**AVIS RELATIF À LA PROTECTION
CONTRE LES EVENTUELS EFFETS NOCIFS ET NUISANCES
PROVOQUÉS PAR LES RAYONNEMENTS NON IONISANTS
GÉNÉRÉS PAR DES ANTENNES ÉMETTRICES STATIONNAIRES**

Commune : MOUSCRON - Exploitant : ORANGE

Référence exploitant : 418C1_1/ 30789C1_1/ 40789C1_1/ 50789C1_1

Rapport n° 709 / 2024

Figure 2 : Vue en plan des installations d'antennes dans un rayon de 300 mètres autour de l'installation faisant l'objet de la demande d'avis

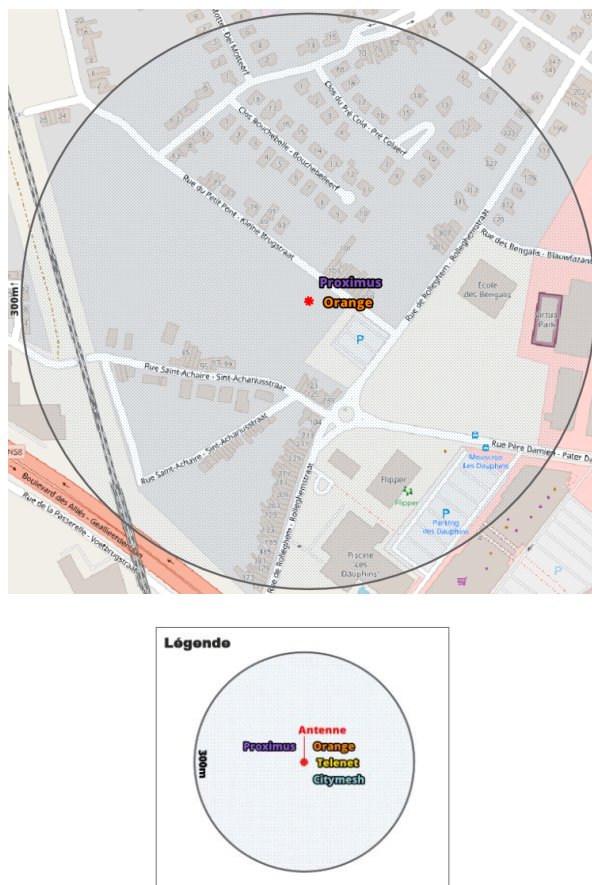
Le plan en projection verticale de la figure 2 indique la localisation des installations d'antennes émettrices stationnaires visées par le décret et situées dans un rayon de 300 mètres autour de l'installation référencée dans le paragraphe 2 et localisée au centre du cercle. Les données de localisation de ces antennes et les avis correspondant sont accessibles via le cadastre en ligne des antennes émettrices stationnaires⁶. Les installations prises en compte dans l'évaluation du respect de la limite cumulative sont les installations d'antennes émettrices déclarées en service par l'exploitant à la date du présent avis, à l'exception de l'installation référencée dans le paragraphe 2 et éventuellement d'autres installations ayant fait l'objet d'une demande d'avis à la même date et qui sont situées à l'intérieur de la zone de 300 mètres de rayon.

- c) dans tous les autres cas, il a été vérifié que la limite cumulative définie à l'article 4, §2 du décret n'est pas dépassée dans les lieux de séjour sur base du nombre d'installations localisées dans la zone d'évaluation de 300 mètres de rayon représentée dans la figure 2, de leur localisation ainsi que des données inscrites dans la figure 1 et au paragraphe 4 du présent avis et dans les avis attestant le respect de la limite par installation ou de la limite abrogée de 3 V/m relatifs aux autres installations reprises dans la figure 2.

Compte tenu des considérations ci-dessus, il apparaît que l'intensité du rayonnement électromagnétique généré, dans les lieux de séjour situés dans un rayon de 300 mètres autour de l'installation référencée dans le paragraphe 2, par l'ensemble des antennes émettrices stationnaires de l'ensemble des exploitants du même site d'antennes émettrices stationnaires respecte la limite fixée à l'article 4, § 2 du décret.
